改善箇所説明図

前輪緩衝装置

前輪緩衝装置分解図

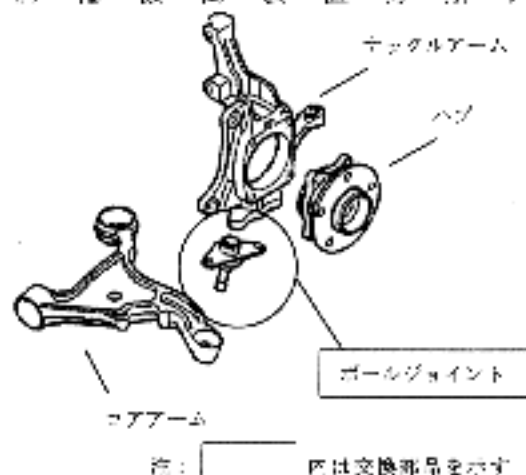
前輪緩衝装置のナックルアームとコアアーム間のボールジョイントの材質に不適切なものがあるため、そのままの状態で使用を続けると、当該ボールジョイント内部に異常磨耗によるがたが発生し、最悪の場合、ボールジョイントが抜け落ちる可能性がある。

全車両、当該ボールジョイントを対策品と交換する。
